**CCR-VIA -- COMITATO DI COORDINAMENTO REGIONALE PER LA
VALUTAZIONE D'IMPATTO AMBIENTALE**

Giudizio n° 2852 del 14/12/2017

Oggetto coltivazione e ripristino ambientale di una cava di inerti a cielo aperto -
Esame a seguito di preavviso di rigetto - giudizio CCR-VIA 2836

Istruttoria Tecnica

Fig. 17 – Sezione 2-2 di ripristino (da Tav. 3 allegata allo SIA)

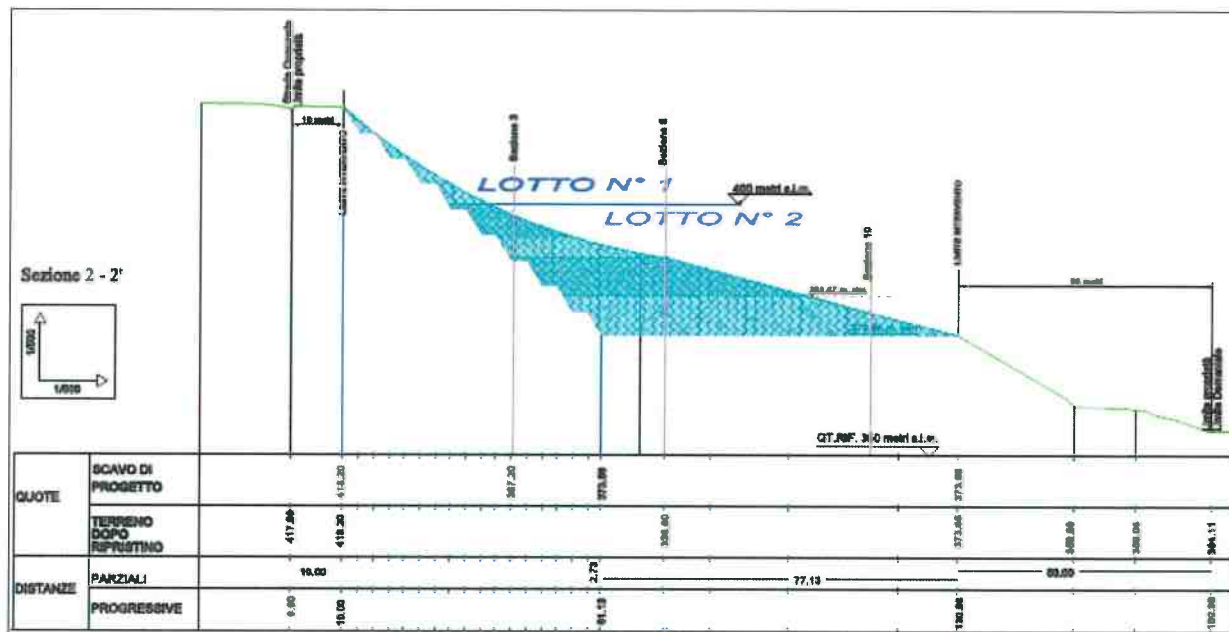
Non viene tuttavia effettuato un calcolo di dettaglio dei volumi necessari al ritombamento. L'intervento di reintegro dell'area sarà indirizzato al recupero all'attuale uso agricolo e forestale. A titolo esemplificativo di seguito una sezione esplicativa del ripristino:

Fig. 22 – Ubicazione sondaggio (da relazione “Rapporto delle indagini” allegata allo SIA)

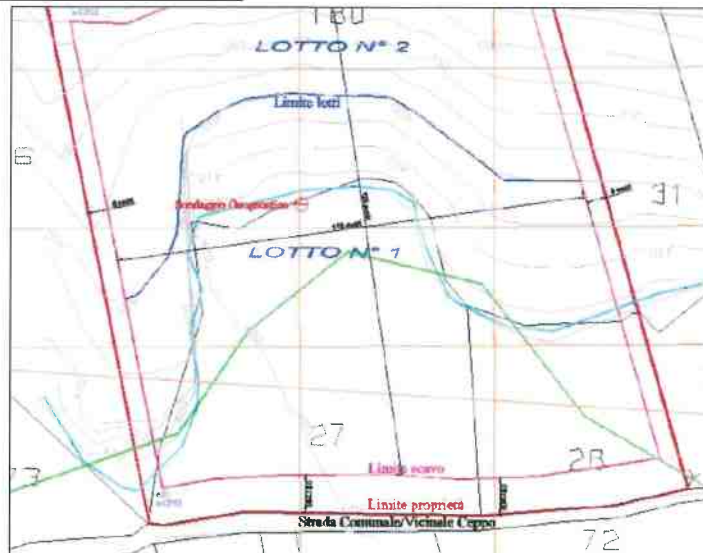
tubo aperto per l'intera lunghezza del foro. Si rileva che la quota piezometrica è stata rinvenuta ad una quota di -46 m, quindi ad una quota assoluta di 372 m s.l.m.

- il documento riguardante la ricostruzione della superficie piezometrica nonché la massima oscillazione della falda idrica sotterranea mediante la realizzazione di sondaggi geognostici (minimo 3) allestiti a piezometro;
- un documento adeguato inerente la valutazione dell' impatto sulla qualità dell' aria .
- informazioni dettagliate circa le modalità gestionali ai quantitativi dei materiali utilizzati per il ripristino per ogni tipologia di materiale impiegata.
